改善箇所説明図

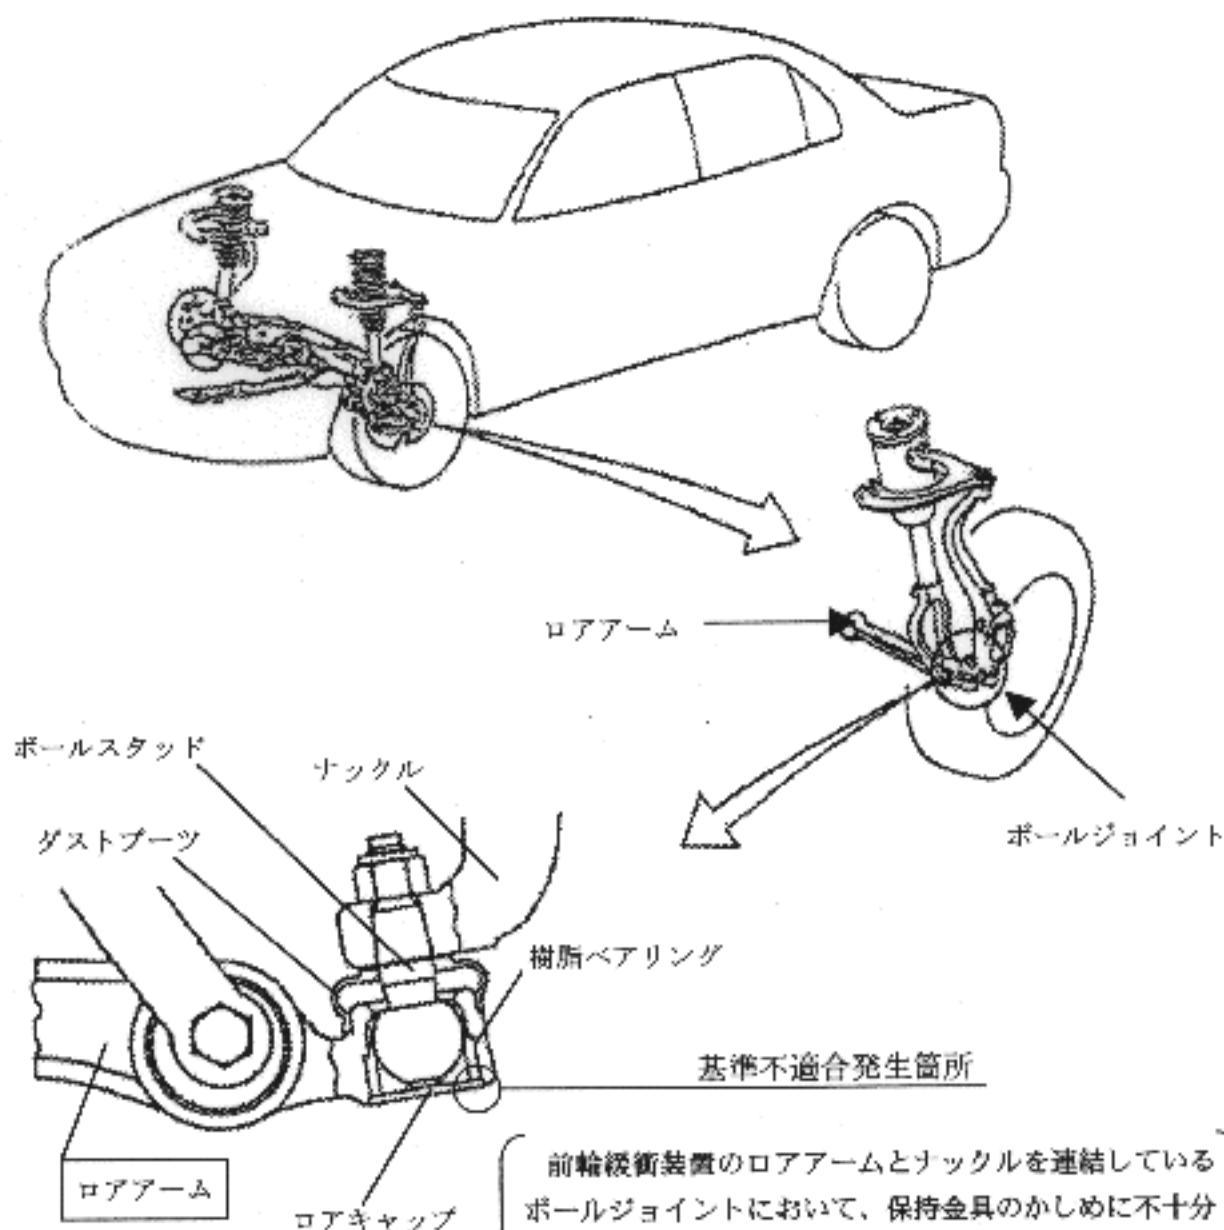
前輪緩衝装置のロアアームとナックルを連結しているボールジョイントにおいて、保持金具のかしめに不十分なものがあるため、このままの状態で使用を続けると、当該部分からの水の侵入によるボールの錆で樹脂ベアリングが異常摩耗し、最悪の場合、ボールジョイントが破損してアームから外れ、走行不能となるおそれがある。

全車両、当該ロアアームボールジョイントを点検し、摩耗量の大きいものは対策品と交換する。また点検で異常のないものについては、当該かしめ部にシール剤を塗布する。なお、対策品の供給に時間を要するため、使用者に届出内容を告知し、対策品の準備が整い次第、点検入庫の案内を実施する。

識別：助手席ドアの、ドアラッチ取付ボルトの内の一つに、白色又は黄色ペイントを塗布する。
